Projet du train de l'Est

Étude d'impact sur l'environnement

Réponses à la quatrième série de questions et commentaires
formulés dans le cadre de l'analyse de recevabilité

Date : 6 novembre 2008

Figure 1
 Modification du fossé agricole sur le lot 2 103 022

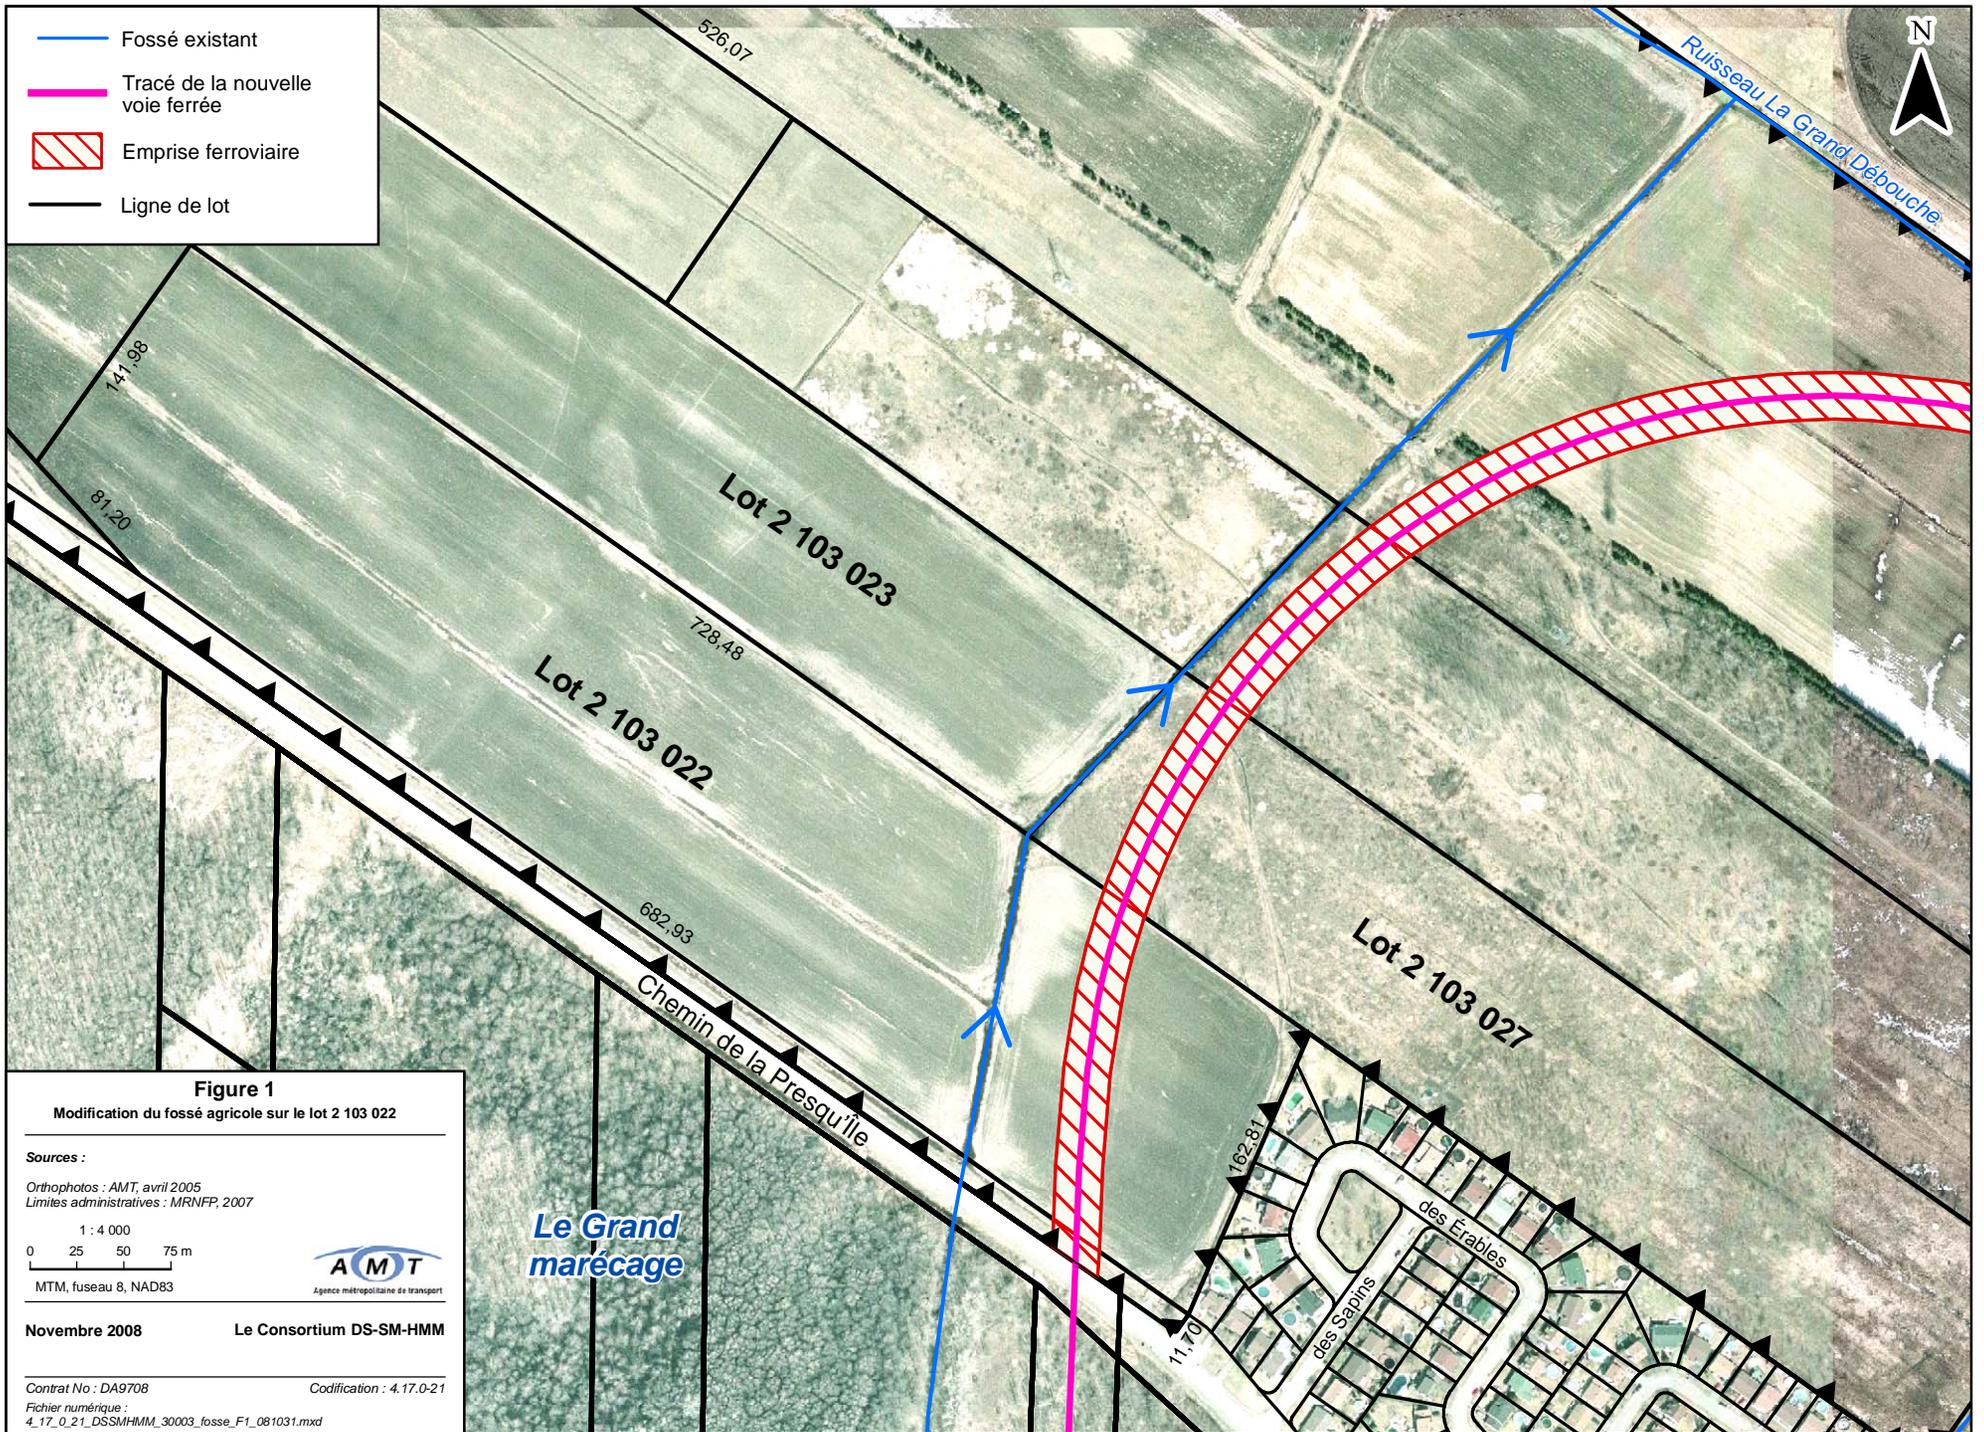
QC. La modification du fossé sur le lot 2 103 022 devait être détaillée et l'absence d'impact sur la modification de l'écoulement du drainage devrait être démontrée.

- R. Comme il a été mentionné dans la section 6.5.1.8 de l'étude d'impact sur l'environnement, la dérivation du fossé agricole dont la longueur est d'environ 200 m, soit entre le chemin de la Presqu'île et les lots 2 103 023 et 3 588 959, vise à atténuer l'impact du morcellement du lot 2 102 022 sur les activités agricoles. La figure 1, jointe à la page suivante, présente la localisation du fossé existant, le tracé et l'emprise de la voie ferrée projetés et les numéros des lots traversés.

Précisons que le déplacement du fossé a été demandé par le propriétaire qui cultive ce lot; de cette manière, celui-ci pourrait cultiver sans restriction son lot jusqu'à la bande riveraine du fossé relocalisé en bordure de l'emprise de la future voie ferrée. Autrement, l'espace résiduel entre le fossé existant et l'emprise serait plus difficilement cultivable et accessible.

Le réaménagement du nouveau fossé sera fait de manière à ce que la capacité de drainage soit suffisante pour évacuer les eaux du bassin versant légèrement modifié. Un fossé perpendiculaire au fossé existant (portion nord-ouest du lot 2 103 022) et servant à assurer le drainage du lot sera également prolongé jusqu'au nouveau fossé. Ainsi, le bilan hydrique des situations actuelle et prévue est donc similaire et cette modification n'occasionnera pas d'impact sur l'écoulement du drainage dans le secteur.

De plus, les bandes riveraines du nouveau fossé seront comparables ou plus larges que celles actuellement existantes sur la terre agricole visée, ce qui permet de conclure que le bilan en regard de la protection des bandes riveraines sera positif.

Figure 2

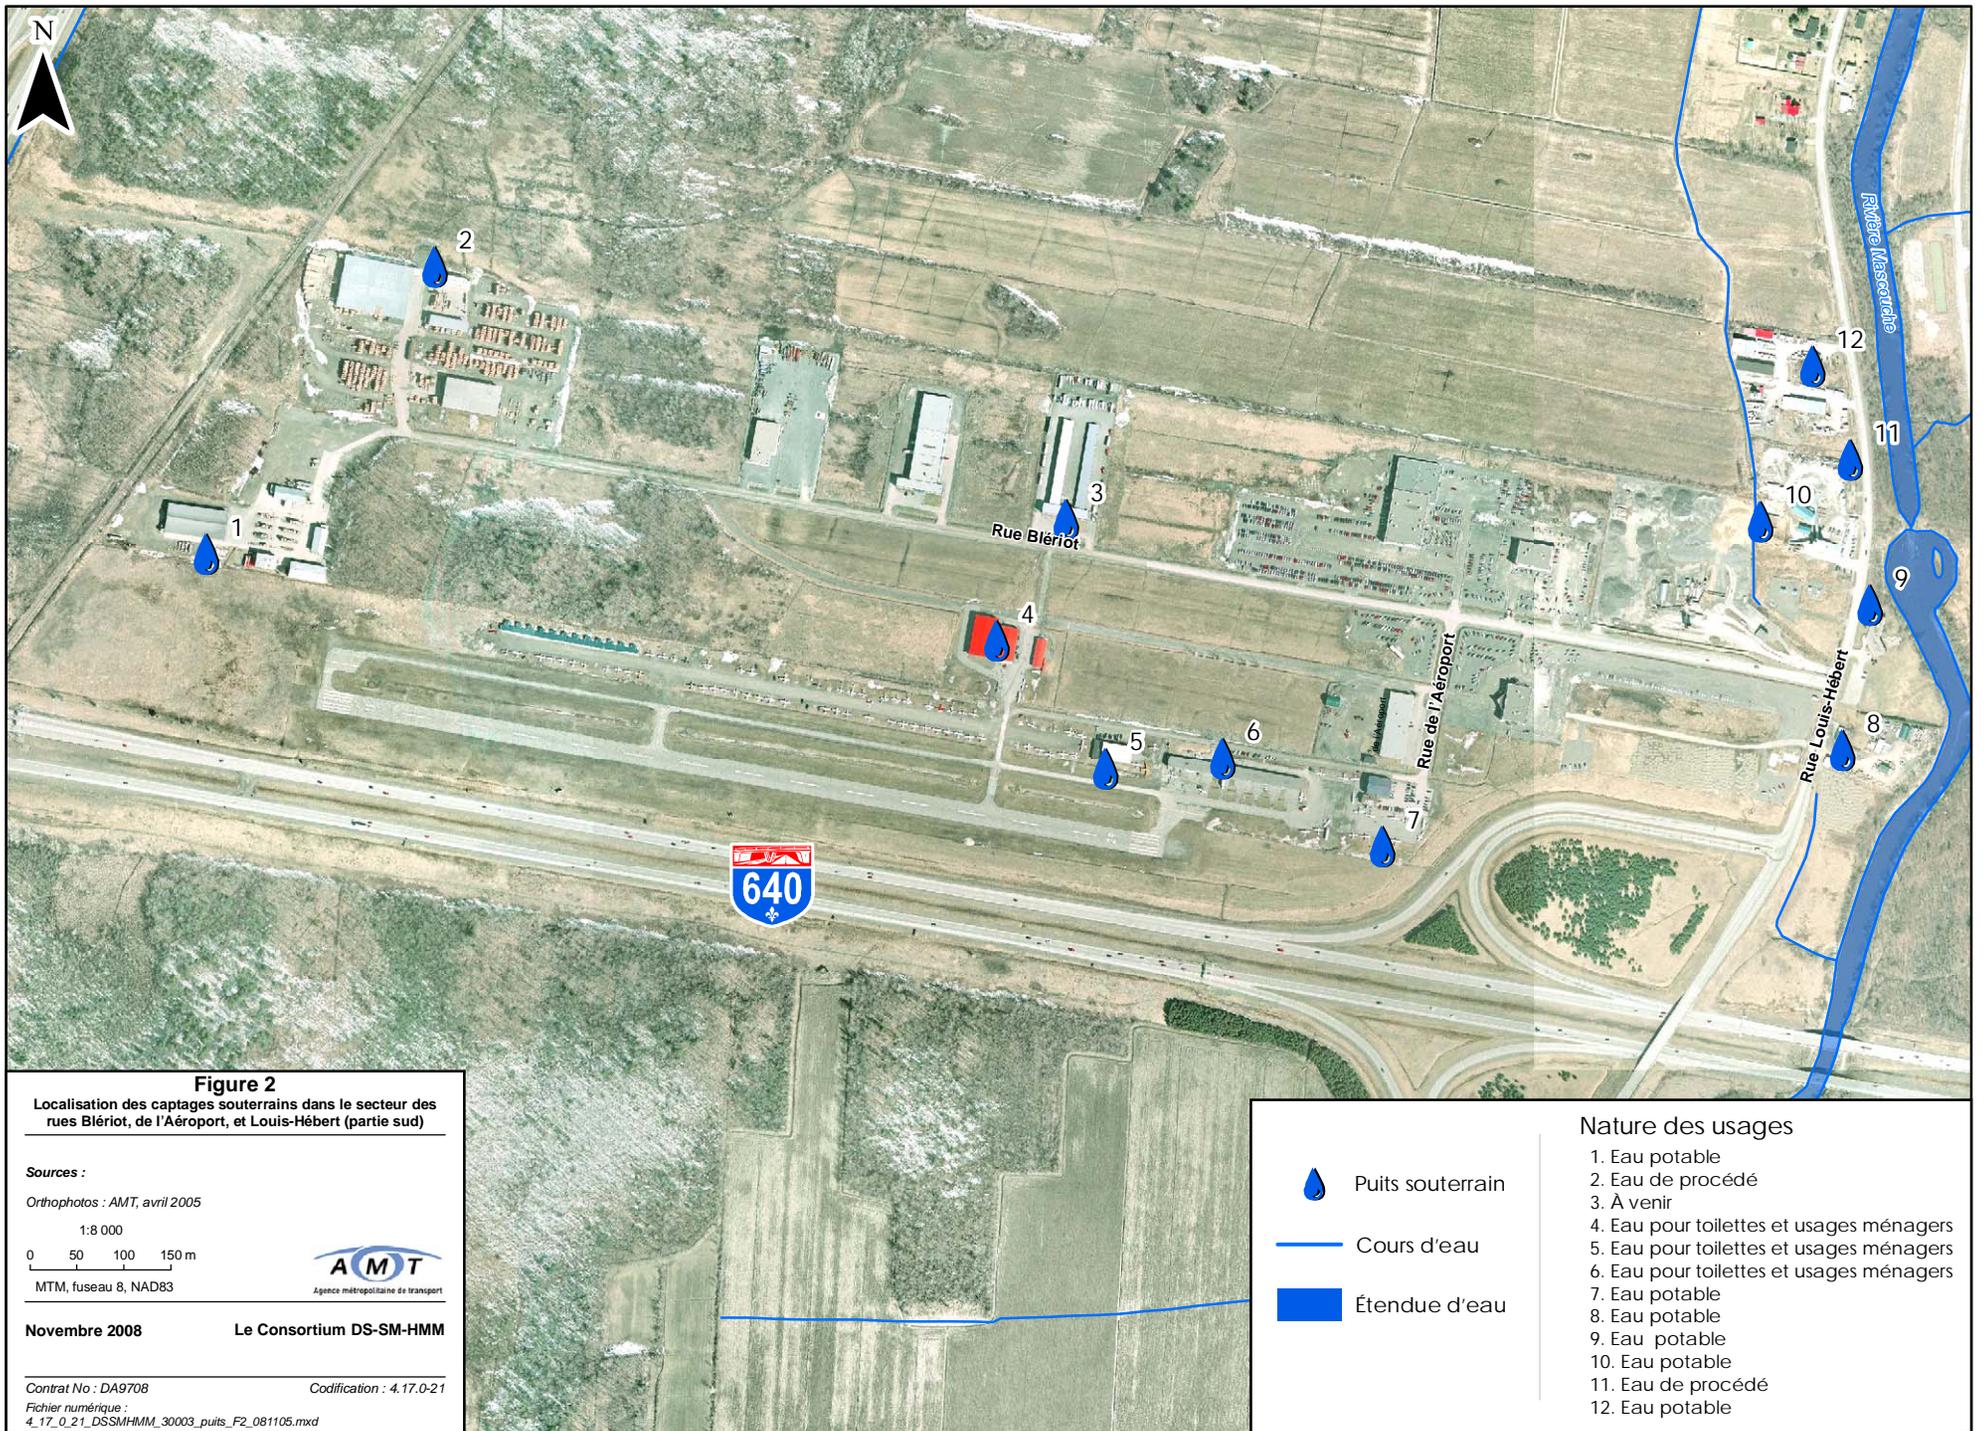
QC *La réponse 6 est satisfaisante. Cependant, vous ne faites pas mention du dernier point concernant les captages de 75 m³/jour ou servant à l'alimentation de plus de 20 personnes. L'inventaire que vous avez prévu réaliser prochainement (en particulier pour les propriétés de la rue Louis-Hébert et les commerces sur la rue de l'Aéroport de la Ville de Mascouche) devra contenir les informations de débit d'exploitation (ou à défaut la capacité de la pompe) et de nombre de personnes desservies (en plus de la distance à l'emprise, d'un bref descriptif du captage et de la qualité de l'eau si connue.*

R Tel que demandé, un inventaire des ouvrages de captage de l'eau souterraine présents dans le secteur des rues Blériot, de l'Aéroport et dans la partie sud de la rue Louis-Hébert a été réalisé, à jusqu'à environ un kilomètre au nord de l'autoroute 640. Les puits ont été inventoriés à partir des informations obtenues de la Ville de Mascouche, d'une visite des lieux et par le biais d'échanges avec différents propriétaires, résidents ou employés présents dans le secteur (par téléphone ou lors d'une rencontre sur les lieux).

Dans le secteur, 12 puits souterrains sont situés à des distances variant entre 125 m et 720 m du tracé ferroviaire prévu; aucun puits et aucun réseau privé alimentant plus 20 personnes (ou ayant un débit de plus de 75 m³) n'a été répertoriés à moins de 30 m du tracé du Train de l'Est. Le puits le plus près du tracé est situé à une distance de 125 m et un seul captage de plus de 75 m³/jour est recensé dans le secteur inventorié. Celui-ci est localisé à environ 640 m du tracé ferroviaire et sert à alimenter uniquement l'usine de Béton 640 inc. en eau de procédé. Le tableau 1 présente la liste des puits répertoriés dans le secteur des rues Blériot, de l'Aéroport et Louis-Hébert (partie sud), de même que leur distance par rapport à la voie ferrée, la nature de leur usage et divers commentaires des personnes de interrogées sur l'utilisation qui en est faite. La figure 2, jointe à la suite du tableau 1, présente la localisation des puits répertoriés.

**Délimitation des bassins versants des principaux cours d'eau
traversés par l'une ou l'autre des composantes du projet**

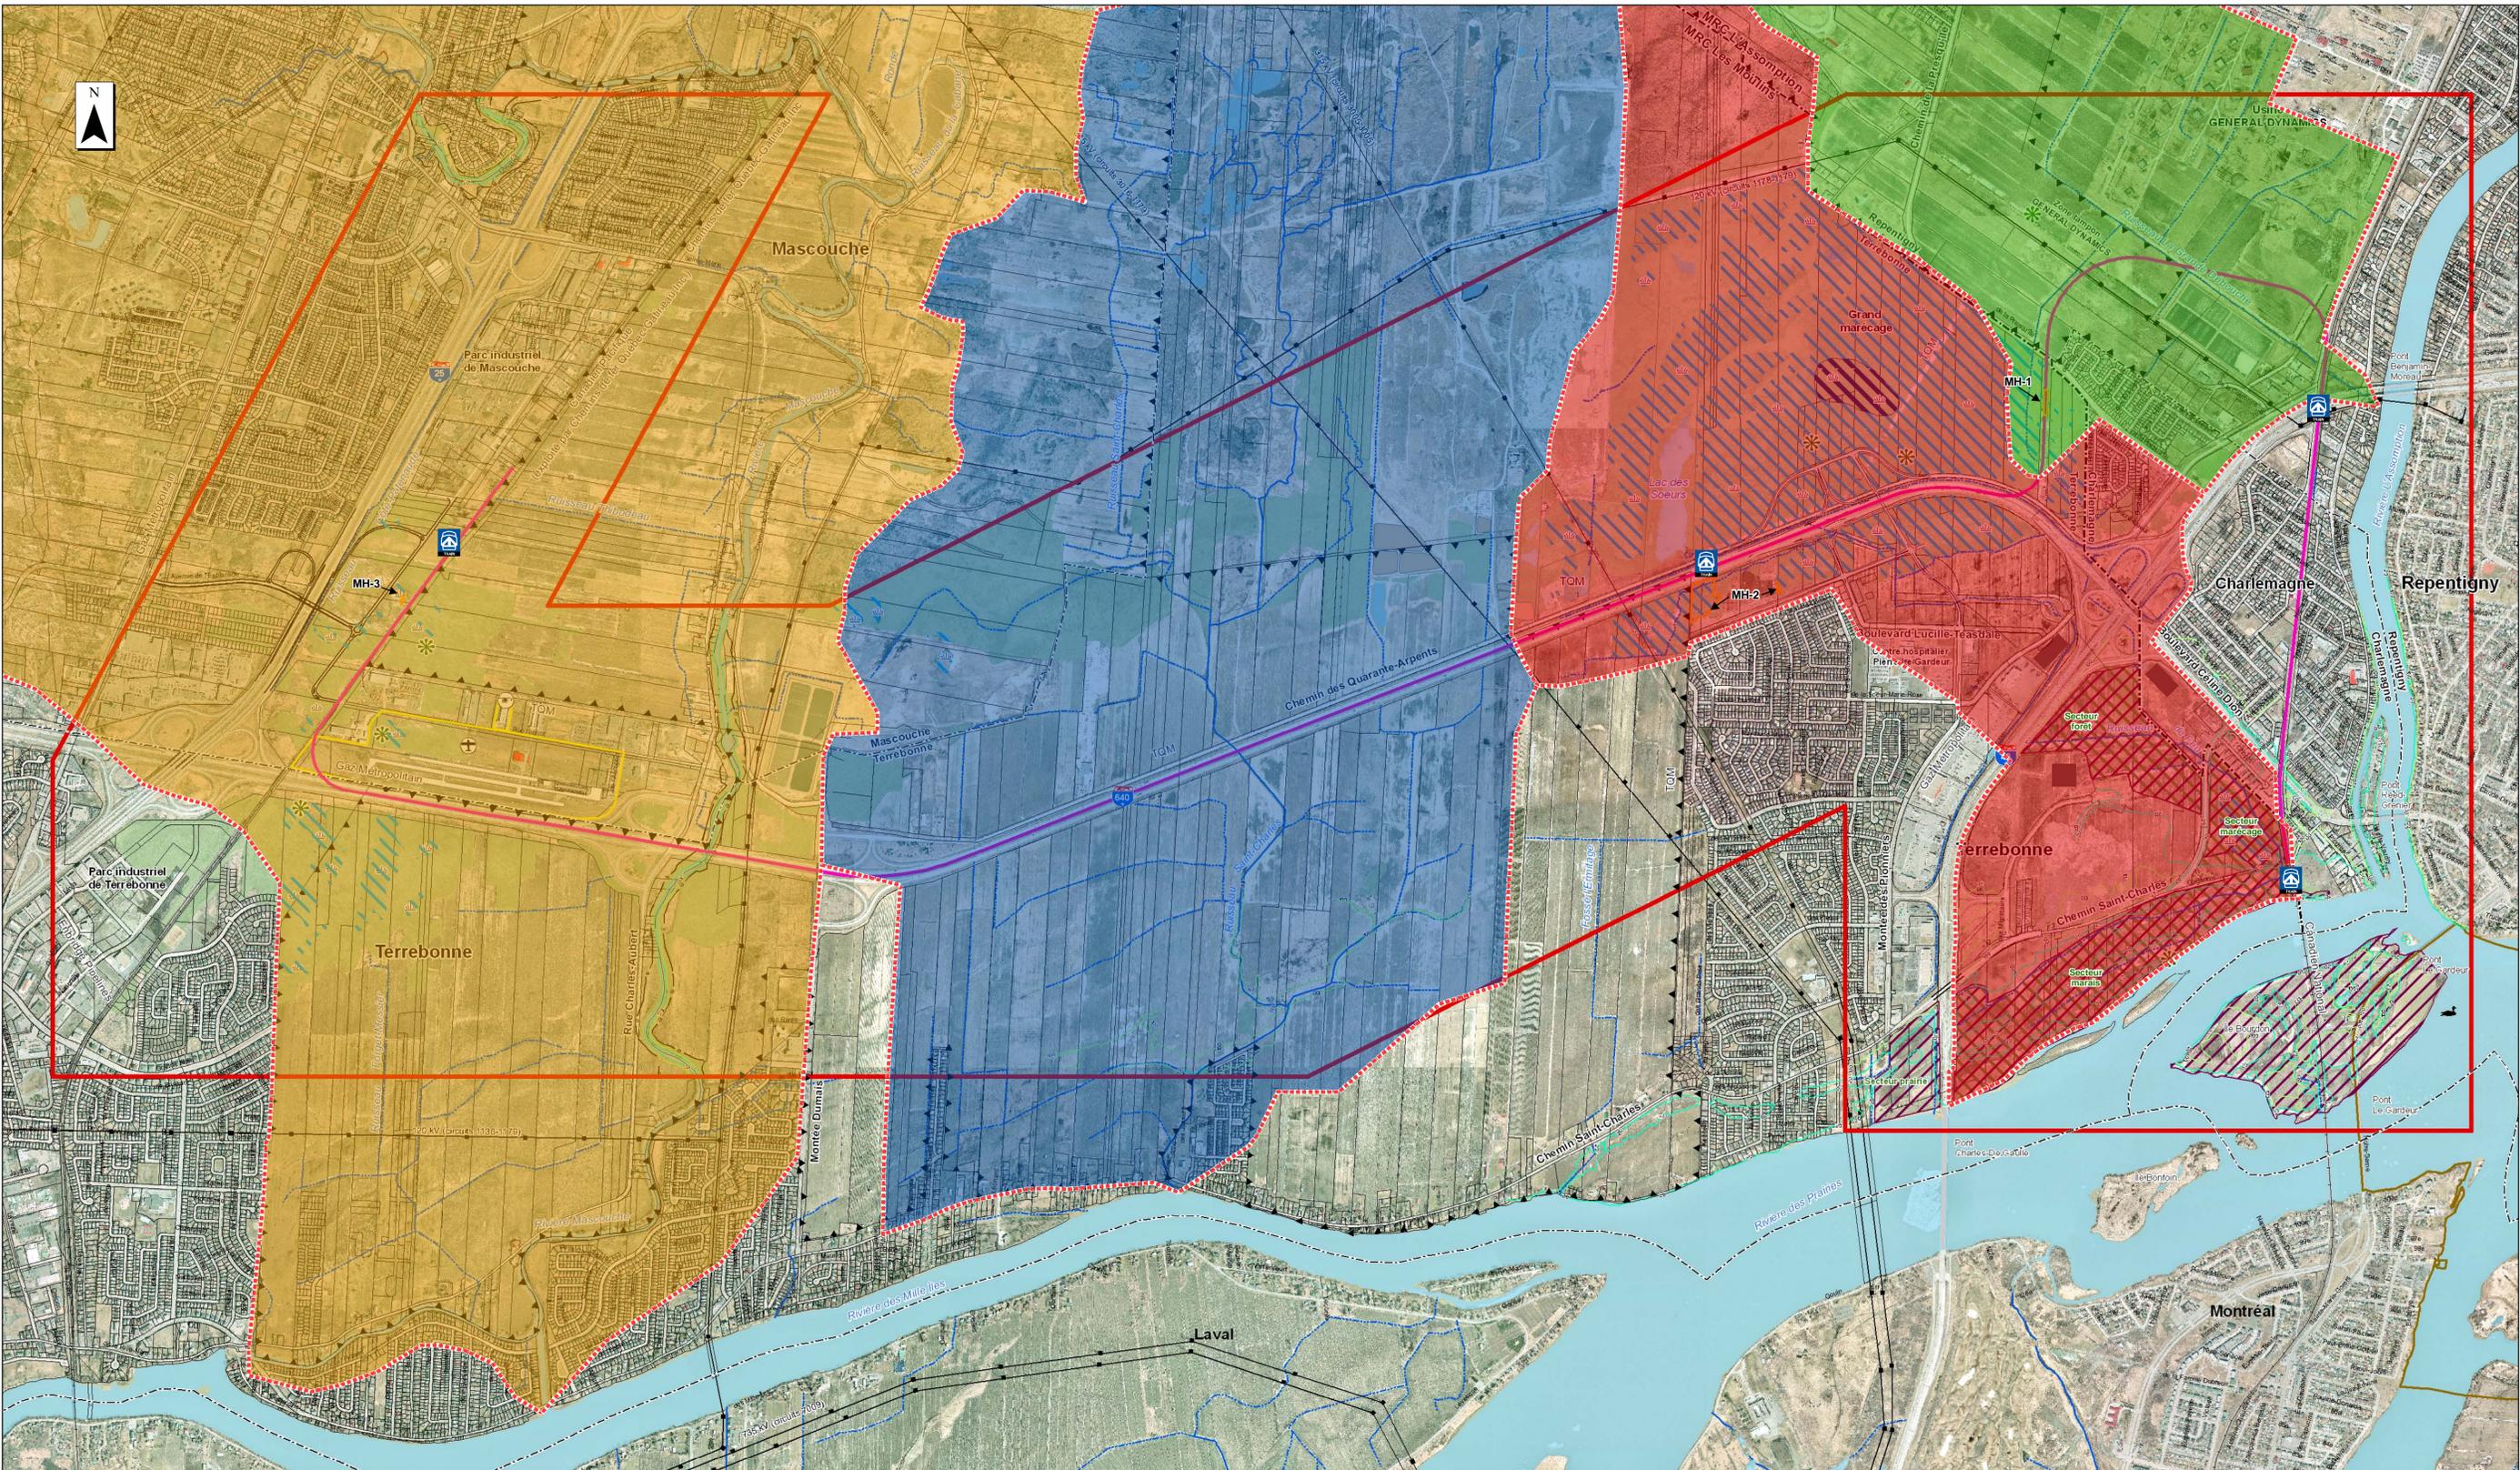
QC. La délimitation des différents bassins versants n'a pas été effectuée.

- R. La délimitation des bassins versants des principaux cours d'eau traversés par l'une ou l'autre des composantes du projet (ruisseau de la Grande Débouche, ruisseau de Feu, ruisseau Saint-Charles et rivière Mascouche) est présentée sur une carte jointe à l'annexe A.

Ces limites de bassins ont été tracées le plus précisément possible à partir des limites de bassins versants établies par le Centre d'expertise hydrique (CEHQ) du MDDEP, des informations disponibles (réseau hydrographique) sur les photographies aériennes datant de 2003 (MDDEP, 2003) et des informations provenant de relevés de terrains réalisés le 3 novembre 2008 dans le secteur est du bassin versant du ruisseau de Feu, ainsi qu'à partir de notes de terrains des professionnels ayant complété les inventaires des milieux naturel et humain dans le cadre de l'étude d'impact du projet.

Les relevés topographiques ont permis de statuer que l'écoulement du tributaire s'effectue majoritairement en direction du ruisseau de la Grande Débouche (voir carte à l'annexe A).
